Autorité environnementale

Avis délibéré de l'Autorité environnementale sur le développement du port de Givet : Création d'une plateforme portuaire sur la Meuse aux Trois Fontaines à Chooz (08)

n°Ae : 2013-104

Plan masse schématique présentant le projet (source : étude d'impact)

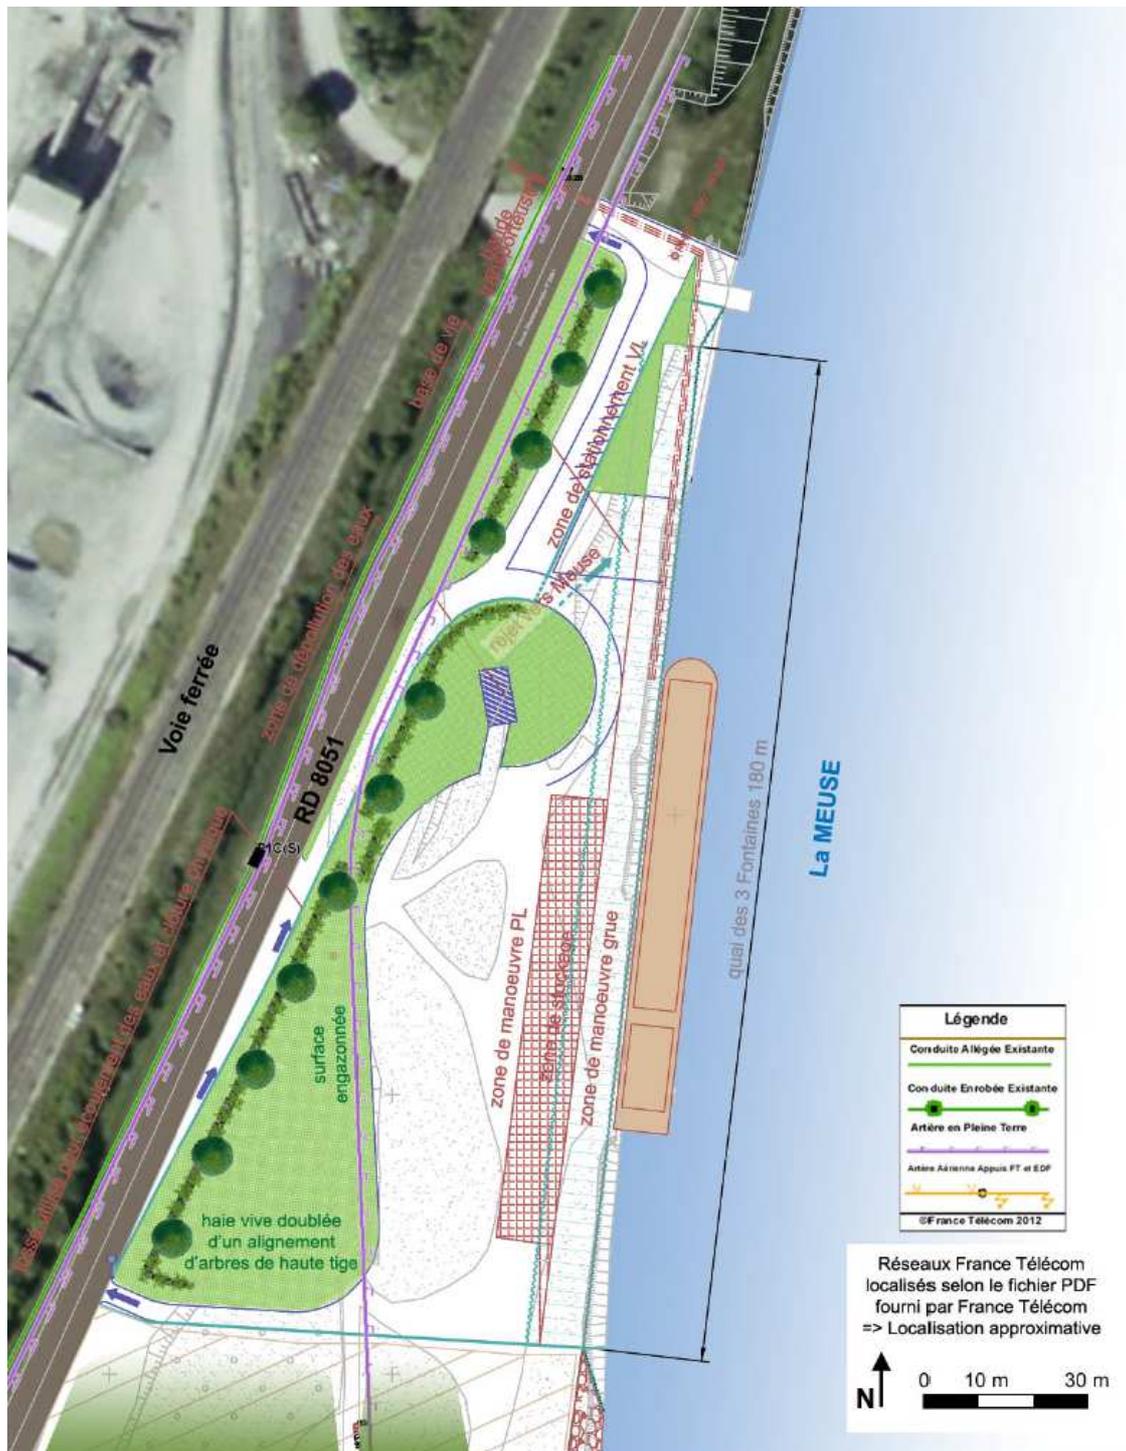
L'Ae recommande de préciser l'emplacement et la géométrie des volumes décaissés, mis en remblais, et compensés conformément au plan de prévention des risques naturels. Elle recommande de décrire les impacts de la compensation.
